Oggetto: **[ID: 10445]** Progetto di realizzazione di un impianto eolico, costituito da 5 aerogeneratori di potenza unitaria pari a 6,2 MW per una potenza complessiva di 31 MW da realizzarsi nei Comuni di Bonefro (CB), Casacalenda (CB) e Ripabottoni (CB) e del le relative opere di connessione al la RTN da realizzarsi nel Comune di Morrone del Sannio (CB).

Richiesta di integrazioni ai sensi dell'art 24 del D.Lgs 152/2006

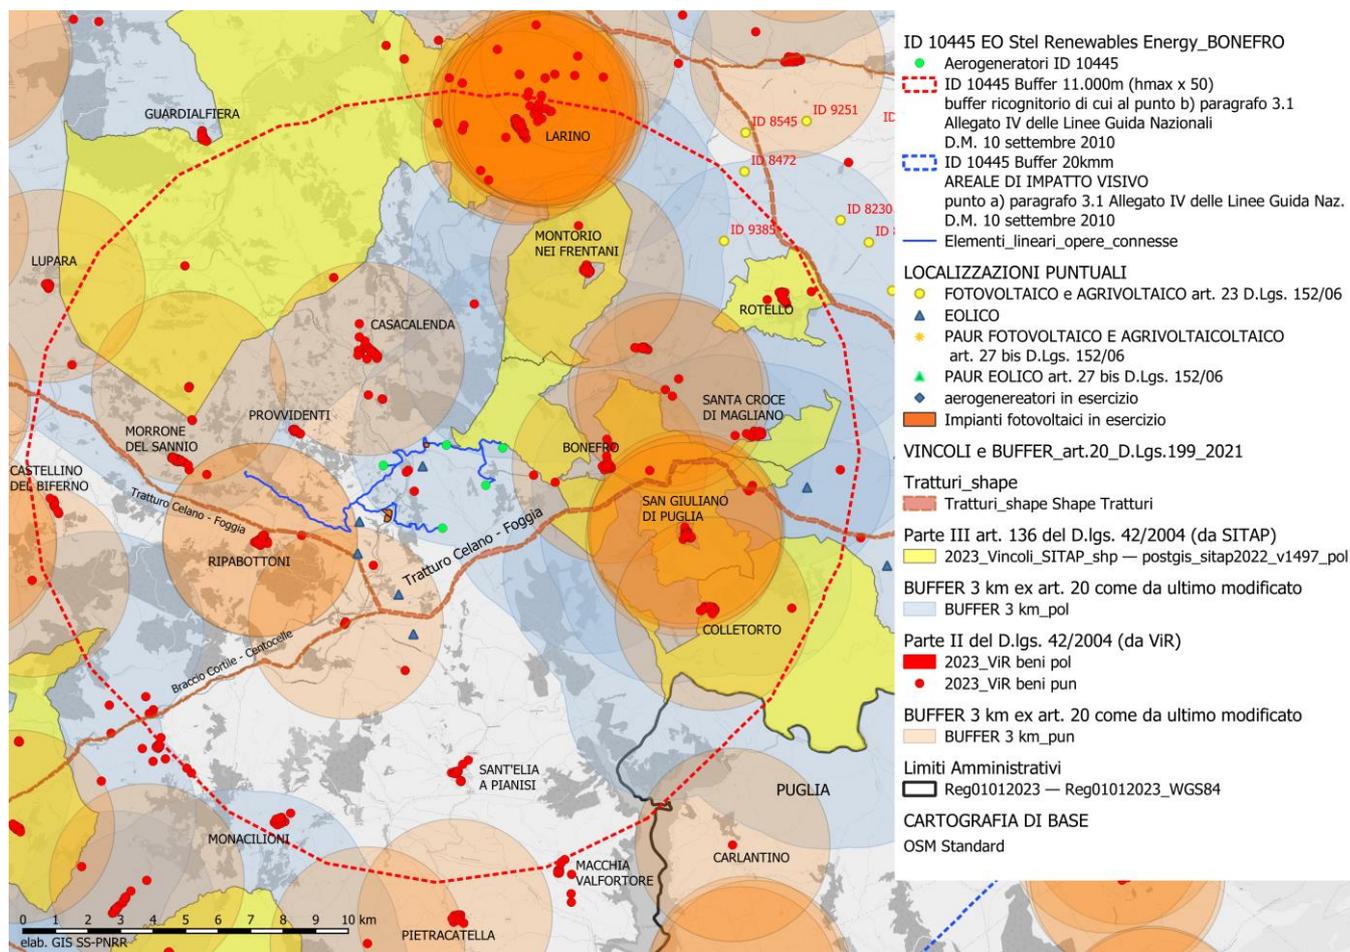
a) tavola grafica con inserimento su base cartografica IGM in scala 1:25.000 dell'impianto eolico in oggetto e delle opere connesse, in cui siano evidenziate con idonea e differente simbologia la viabilità attuale, le caratteristiche morfologiche dei luoghi, (linee di crinale, punti sommitali, luoghi panoramici naturali, linee di compluvio), la tessitura storica del contesto paesaggistico (nuclei antichi, abazie, masserie, chiese rurali, torri, campanili, rete tratturale ed ulteriori elementi antropici puntuali di percezione visiva), l'indicazione dei reciproci rapporti di visuale tra i detti beni, entro un areale (buffer) il cui raggio è 50 volte l'altezza massima dell'aerogeneratore e quindi, nel caso in esame, da un raggio di 10,3 km entro cui valutare l'interferenza del progettato impianto eolico con i beni appartenenti al patrimonio culturale, **così come definito al punto b) paragrafo 3.1 e al punto e) del paragrafo 3.2 dell'Allegato 4 delle Linee guida nazionali di cui al D.M. 10 settembre 2010;**

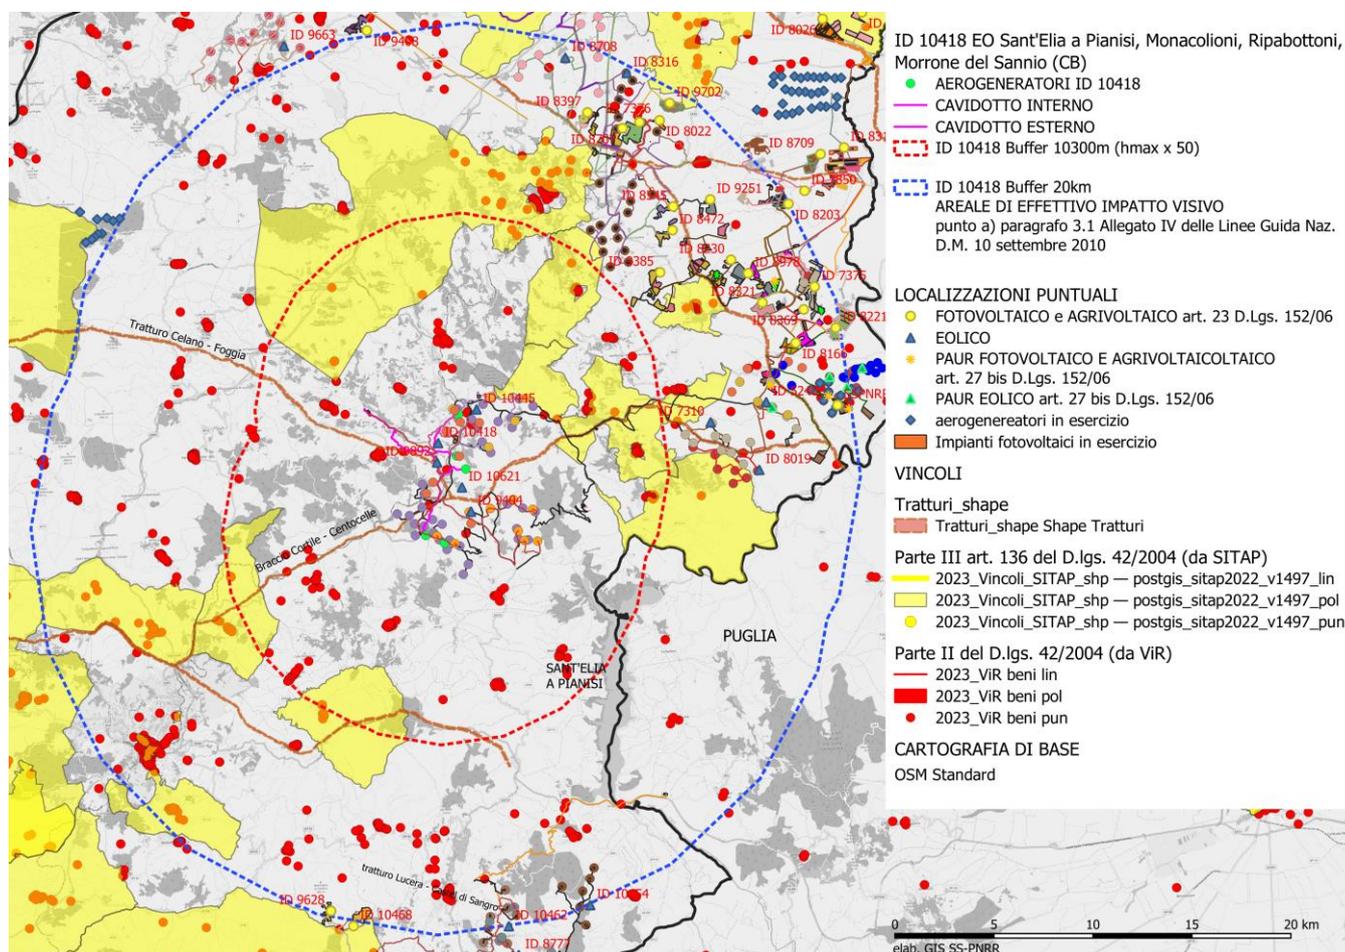
b) tavola grafica su base IGM in scala al 25.000 con inserimento dell'impianto eolico in oggetto e delle opere connesse in cui siano individuati sia gli impianti eolici che fotovoltaici già realizzati, quelli in corso di realizzazione, quelli approvati ma non ancora realizzati, nonché tutti quelli, con le relative sottostazioni elettriche, per i quali è ancora in corso l'istruttoria per l'ottenimento delle relative autorizzazioni;
